Avis de sécurité

À tous les utilisateurs des systèmes SIEMENS concernés
Luminos Agile Max, Luminos dRF Max, LUMINOS Lotus Max avec suspension porte-moniteurs et Multitom Rax avec porte-écrans mural

Objet : Risque d'abaissement involontaire du bras-support de la suspension porte-moniteurs/du porte-écrans mural

Figure 1 Suspension porte-moniteurs avec cylindre de la suspension (cercle)

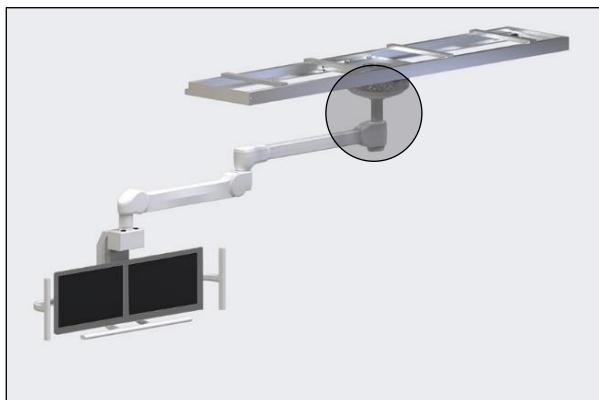
Dans la mesure du possible, contrôlez visuellement depuis le sol la vis de fixation du cylindre de la suspension porte-moniteurs (Figure 1) ou du cylindre du porte-écrans mural (Figure 2).

Si la vis de fixation manque, ou si la tête de vis dépasse ou est cassée, cessez immédiatement d'utiliser le système et informez le service technique Siemens Healthineers du problème. De plus, si la suspension porte-moniteurs ou le porte-écrans mural s'est abaissé, cessez immédiatement d'utiliser le système et informez le service technique du problème.

- Healthineers prépare une action corrective de sécurité sur site, qui sera implantée en même temps que la mise à jour XP018/24/S à partir du troisième trimestre 2024. L'action corrective comprendra le contrôle et le remplacement de la fixation du bras-support de la suspension porte-moniteurs et du porte-écrans mural par un technicien de service lors d'une visite sur site. Si la vis de fixation est cassée, le bras-support sera également remplacé lors de la mise à jour XP019/24/S. Ces actions sur site seront effectuées gratuitement.

Figure 2 Porte-écrans mural avec cylindre du porte-écrans (cercle)

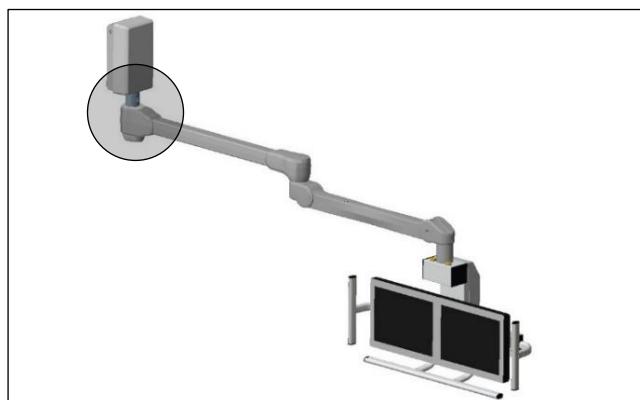
En ce qui concerne le porte-écrans mural : la fixation du cylindre au porte-écrans mural est identique à la fixation du cylindre à la suspension porte-moniteurs.

Figure 4 Fixation incorrecte :
la vis de fixation manque
et/ou bras-support est abaissé

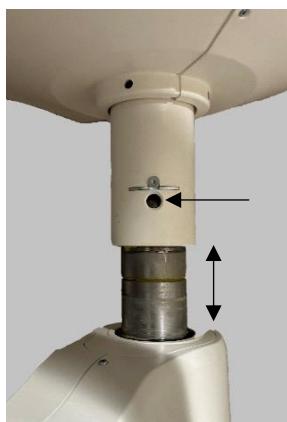
Exemple comparant la fixation correcte (Figure 3) de la vis de fixation et du cylindre de la suspension porte-moniteurs à une fixation incorrecte (Figure 4) du cylindre :
